Samrådshandling
2018-08-14
Dnr: 2018:281

Ändring av detaljplan för Örlogsmannen 5 m.fl., etapp 1

Skeppsbron, Jönköpings kommun

Planbeskrivning

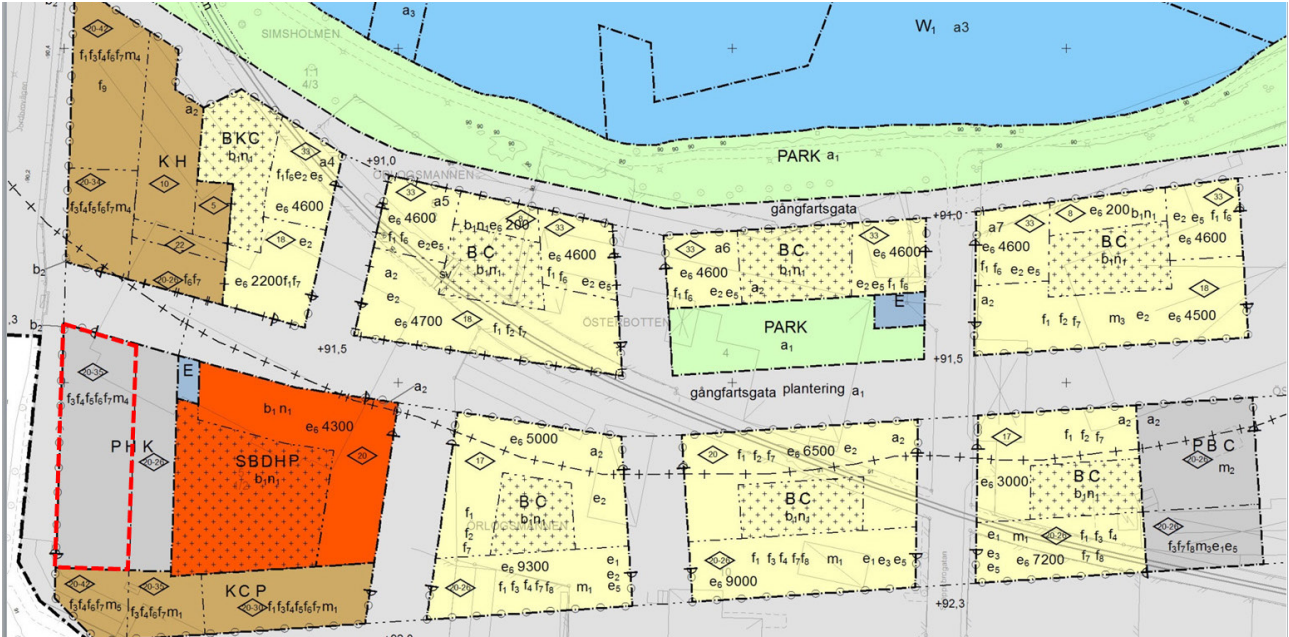
Gällande detaljplan anger med bestämmelse f_3 för byggnad längs Kämpevägen och Jordbrovägen att alla fasader inklusive tak ska utformas med ytskikt i obrännbart material. Eventuella fönster ska vara av E30-klass men får vara öppningsbara.

Gällande detaljplan anger med bestämmelse f_4 för byggnad längs Kämpevägen och Jordbrovägen att det ska finnas utrymningsmöjlighet mot gård.

Längs Kämpevägen kommer förbud mot genomfart av fordon lastade med farligt gods att införas längs Kämpevägen i samband med att första bygglovsansökan inkommer för bebyggelse enligt nu gällande, rubricerade detaljplan. Därmed har av räddningstjänsten i Jönköping bedömts att bestämmelse f_3 och f_4 kommer att vara överflödiga i kvarter 4, 6, 8 och 10 längs Kämpevägen.

Längs Jordbrovägen kommer under ytterligare några år transporter av farligt gods att förekomma. Bestämmelse f_3 och f_4 kommer därför att kvarstå i kvarter 3 mot Jordbrovägen, men ersättas med ny bestämmelse f_{10} och f_{11} i kvarter 4 mot Jordbrovägen.

Ändringen innebär att bestämmelse f_3 ersätts med ny bestämmelse f_{10} inom ovanstående område, som ska ange att fasader mot Jordbrovägen ska utföras med obrännbara ytskikt (klass A2) samt isolering i obrännbart material. Fönster på första och andra våningen eller minst 6 meter ovan Jordbrovägen ska vara i klass E30 men får vara öppningsbara.

f_{10} **Nya planbestämmelser i kv 4 efter ändring**
Fasader mot Jordbrovägen ska utföras med obrännbara ytskikt (klass A2) samt isolering i obrännbart material. Fönster på första och andra våningen eller minst 6 meter ovan Jordbrovägen ska vara i klass E30 men får vara öppningsbara.

f_{11} Det ska finnas utrymningsmöjlighet mot annan sida än mot Jordbrovägen.

Gällande detaljplan mot Kämpevägen

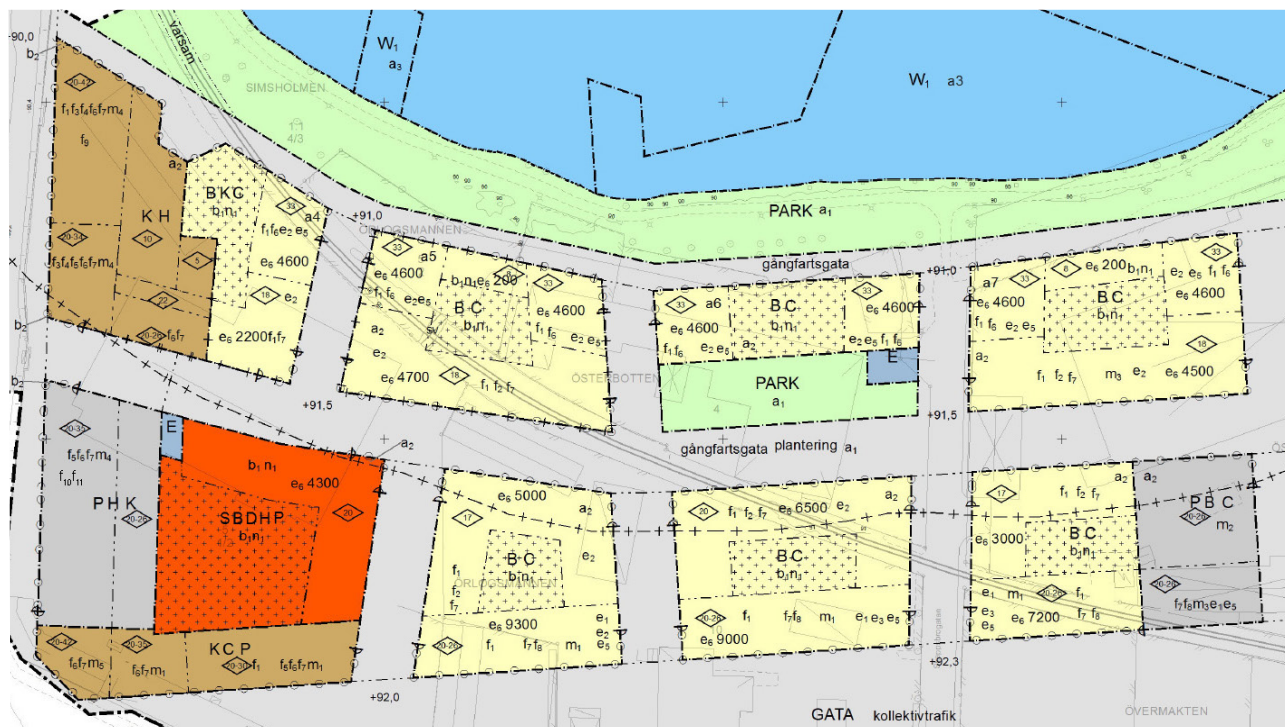
Utsnitt ur gällande detaljplan med områdena i kvarter 4, 6, 8 och 10 för ändringen markerat.

Området som ändringen avser omfattas av detaljplan för Örlogsmannen 5 m.fl., Skeppsbron (etapp 1), antagen av STBN 2018-02-15. Planen anger i denna del KCP, BC och PBC med en tillåten byggnadshöjd på mellan 20 och 42 meter.

Ändringen innebär att bestämmelse f_3 och f_4 tas bort inom ovanstående område. Med anledning av att ändringen görs i egenskapsbestämmelser och inte i övrigt påverkar markanvändningen, bedöms att ändringen är förenlig med den gällande detaljplanens syfte.

Efter ändringen finns bestämmelse f_3 och f_4 endast i kvarter 3 och bestämmelse f_{10} och f_{11} endast i kvarter 4.
